CD 02/2008

Alfa 159

7035 1 301 MA HAŁAS SZYBY PRZEDNIEJ
Hałas/skrzypienie w strefie deska rozdzielcza/dachu -
Rozwiązanie serwisowe

Anuluje i zastępuje Service News 70.03.07 - CD 03/2007 z powodu uaktualnienia Cyklu operacyjnego i odpowiedniego czasu interwencji.

Rys. 2

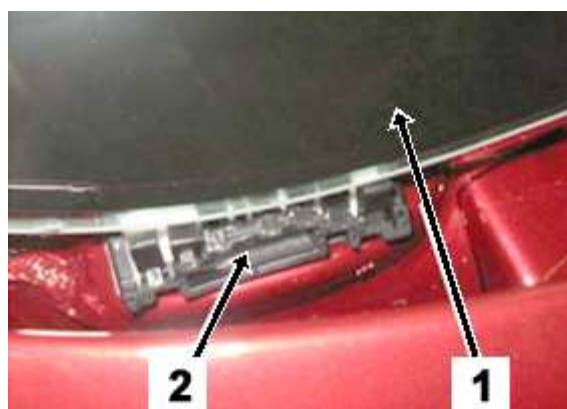
- Podnieść początkowo krawędź zewnętrzną (A - Fig. 2) uszczelki szyby przedniej;
- Podnieść także krawędź wewnętrzną (B) uszczelki szyby przedniej i włożyć przewód elektryczny (C) o przekroju 2/3 milimetra (lub inne narzędzie, takie aby nie uszkodziło lakieru gniazda szyby przedniej) tak aby utworzyć przestrzeń (D) pomiędzy krawędzią wewnętrzną (B) uszczelki szyby przedniej i blacha dachu na odcinku górnym (E) pokazaną na rysunku.
- następnie wtrysnąć smar spray MR3 wzdłuż całego odcinka (E) uszczelki.

Rys. 1

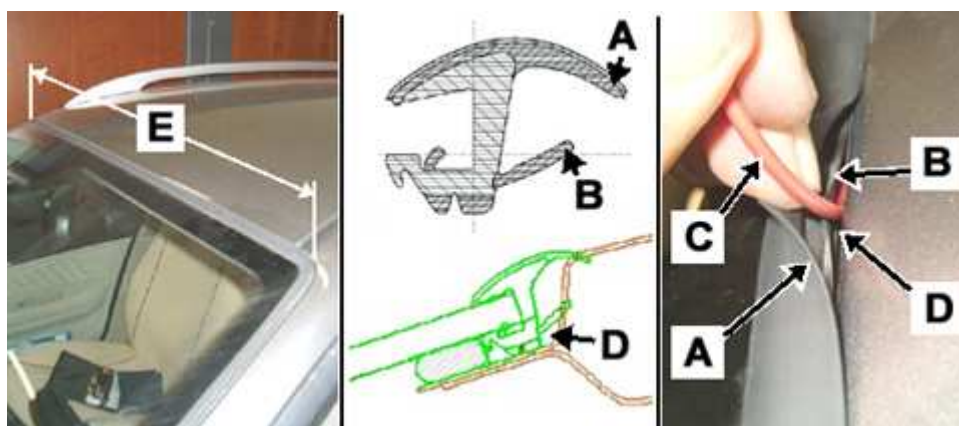
- Przy otwartej pokrywie silnika odszukać z obu stron podstawy szyby przedniej (1-Rys. 1), wsporniki (2 - które mogą być koloru białego lub czarnego);

- Włożyć trzpień o końcówce zakrzywionej pomiędzy zawias pokrywy silnika do momentu odłączenia wspornika;
- Pociągnąć następnie trzpień do momentu całkowitego wyjęcia wspornika;
- Powtórzyć operację z drugiej strony.
